Dossier # : 1165291006

Unité administrative responsable :	Arrondissement Verdun , Direction de l'aménagement urbain et des services aux entreprises , Division de l'urbanisme
Niveau décisionnel proposé :	Conseil d'arrondissement
Projet :	-
Objet :	Adopter en vertu du Règlement sur les projets particuliers de construction, de modification ou d'occupation d'un immeuble (PPCMOI), une résolution afin de permettre la construction d'une école primaire et préscolaire de 2 étages et de 14 classes au 1310, rue Lloyd-George – Annexe de l'école Notre-Dame-de-la-Garde – Lot 2 311 254

D'adopter, tel que soumis, le premier projet de résolution approuvant le projet particulier visant à permettre la construction d'une école primaire et préscolaire de 2 étages et de 14 classes au 1310, rue Lloyd-George – Annexe de l'école Notre-Dame-de-la-Garde – Lot 2 311 254.

PROJET
**PHASE 2 - RECONSTRUCTION
ÉCOLE NOTRE-DAME-DE-LA-GARDE
ANNEXE 2**

01 PLAN D'IMPLANTATION
ÉCHELLE: 1:250

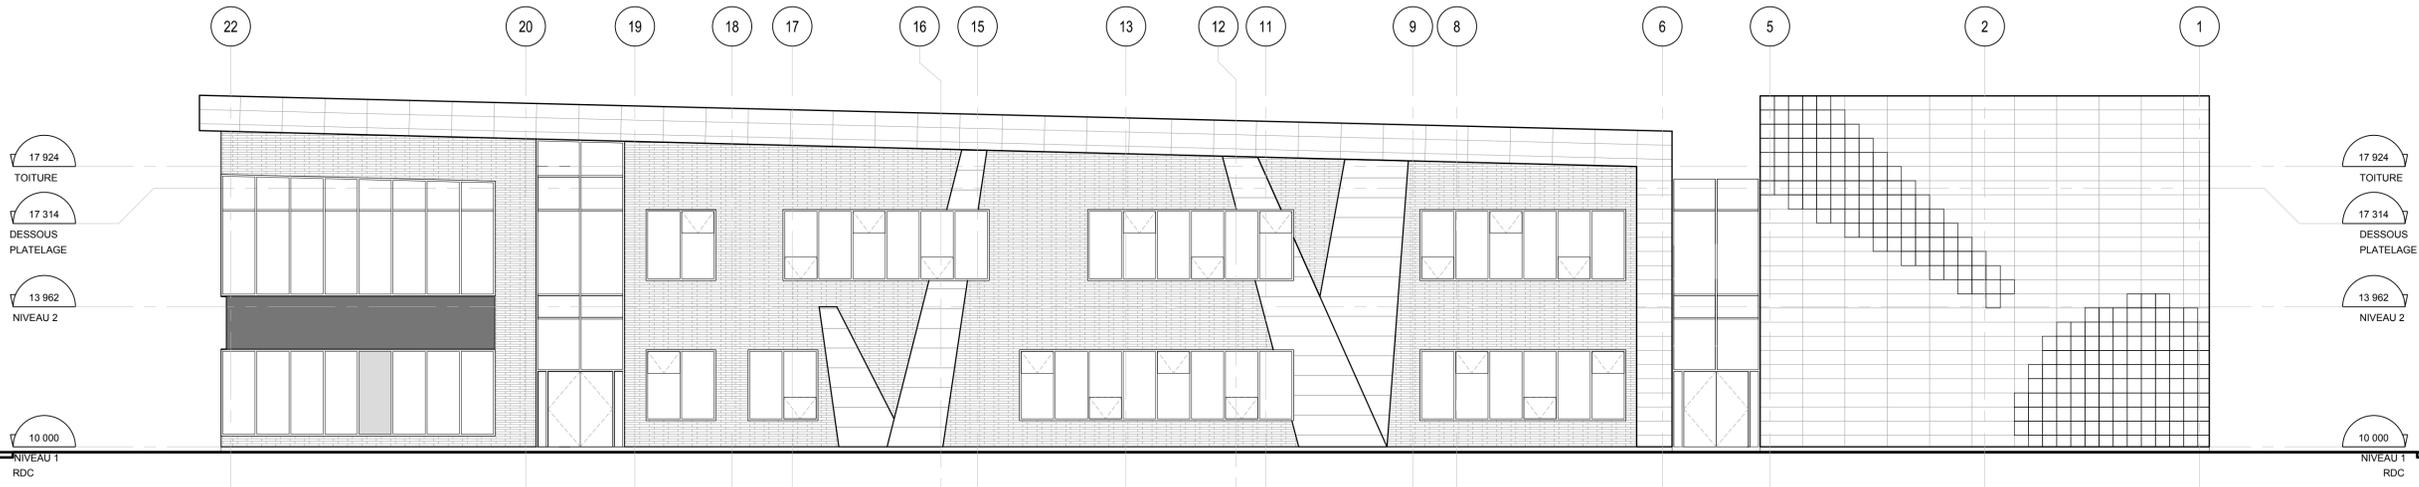
Au niveau du stationnement, les membres se sont interrogés sur la pertinence d'autant de cases dans la cour arrière, celle-là même, dont la superficie, est plutôt limitée. Les membres ont convenu que ce nombre pourrait être réduit, suivant l'analyse des besoins de l'institution scolaire et de la capacité de stationnement sur rue dans le secteur immédiat.

La DAUSE, qui initialement émettait une réserve quant à l'alignement de 0 m proposé du côté de la rue Churchill, souligne la correction de cet alignement. Il est proposé de reculer de 0,75 m le mur de la façade afin de totaliser environ 3 m d'espace entre cette dernière et le fond du trottoir. Bien que le recul nous semble minimal, la DAUSE est d'avis que tout recul additionnel réduit d'autant l'espace de la cour arrière dédiée aux élèves, qui apparaît être à sa superficie minimale en regard des besoins des élèves (environ 6 m² par élève).

- 5.** Le coefficient d'occupation au sol du bâtiment doit être d'un maximum de 0,85.
- 6.** La hauteur du bâtiment doit être d'un maximum de 2 étages.
- 7.** La marge avant minimale du côté de la rue Churchill est de 1 m.

- 12.** La voie d'accès de l'aire de stationnement doit être d'une largeur pouvant varier de 5,5 à 6,7 m. Les cases de stationnement doivent être d'une largeur minimale de 2,75 m et d'une longueur minimale de 5,5 m.

05
 ÉLÉVATION
 RUE CHURCHILL
 ECHELLE: 1:100

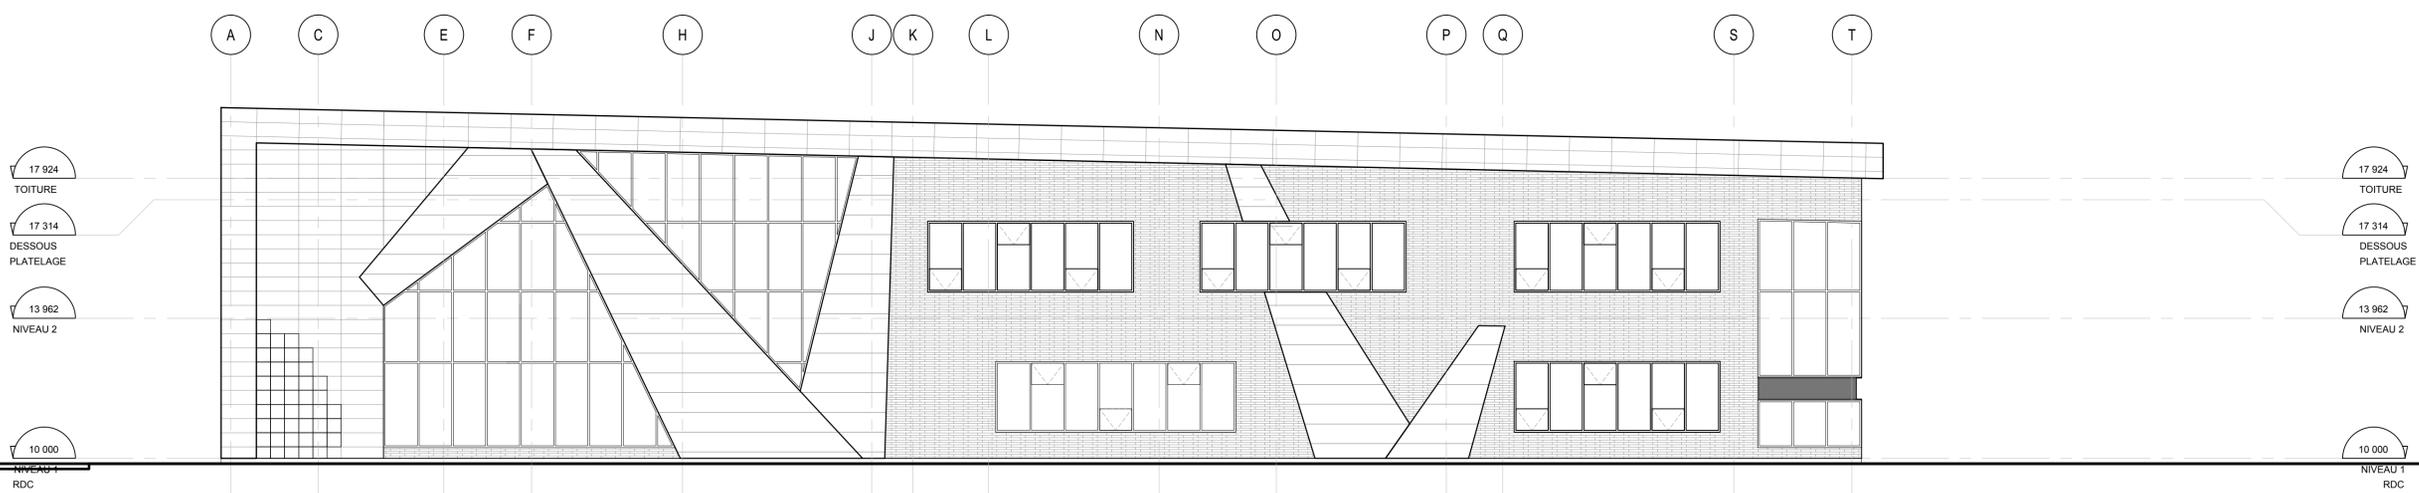
Au niveau du premier enjeu, tout en soulignant le parti architectural ludique et animé, les membres se questionnent sur la pertinence et la « durabilité » du geste artistique apposé à la façade. Les membres sont inquiets quant à la pérennité de la signature architecturale dans le temps, surtout quant à cet ajout pictographique. Ils estiment que les mêmes questionnements seraient grandement atténués si le même traitement était localisé en cour arrière. Certains membres soulignent que les éléments architecturaux se cumulent dans un certain désordre et qu'un peu de sobriété serait justifié quant aux façades. L'inclinaison longitudinale du couronnement des façades est également remise en question, vu sa très faible pente. La réalisation de cette construction représente un défi sur le chantier tout en n'étant pas vraiment visible lorsqu'elle est aperçue depuis la voie publique. En définitive, les membres souhaitent s'assurer que le projet soit intemporel tout en s'incorporant tout de même dans son milieu.

La DAUSE souligne le langage architectural distinctif exprimé sur les façades Churchill et Lloyd-George. Sur ces façades, un geste artistique y est exprimé, c'est-à-dire celui d'un ballon rebondissant entre le sol et le toit de l'immeuble. La forme de ce mouvement s'inscrit dans l'usage du revêtement métallique et aussi dans le parement de céramique sous la forme d'un « impact » dudit ballon. Il pourrait apparaître plutôt inusité de retrouver ce type de représentation dans le contexte d'une production architecturale contemporaine au Québec. Tandis qu'il existe quelques exemples internationaux de bâtiments contemporains de formes référant à des objets ou évoquant une idée, le Québec n'a pas de grande référence à ce niveau, la production étant plutôt limitée à certains bâtiments commerciaux ou liée à la tenue de l'exposition internationale de 1967. Dans le contexte québécois, un geste de nature artistique incluant un message, un objet ou une idée de cette nature s'est généralement plutôt inscrit sous la forme d'une murale peinte à même un mur de maçonnerie existant.

La DAUSE croit que la coloration souhaitée répond positivement à ses demandes de rendre le bâtiment plus ludique et animé, mais avait un doute quant à la vivacité des tonalités proposés aux plans. Lors de la réception des échantillons déposés à la journée même du CCU, ceux-ci ont rassurés la DAUSE puisqu'ils sont d'un ton plus neutre et qu'il présentent un effet lustré, qui, selon l'angle d'ensoleillement, pourra également atténuer la vivacité de la couleur. La présence d'arbres sur toutes les cours avants du terrain pourront visuellement accompagner le bâtiment en lui offrant un premier point de vue « végétalisé ».

Unaniment, 8 membres sur 8, les membres recommandent d'adopter le PPCMOI tout en estimant nécessaire d'exiger une étude pour les besoins en cases de stationnement. Ils apprécieraient aussi que la proposition architecturale soit plus sobre, remettant en question la complexité des façades.
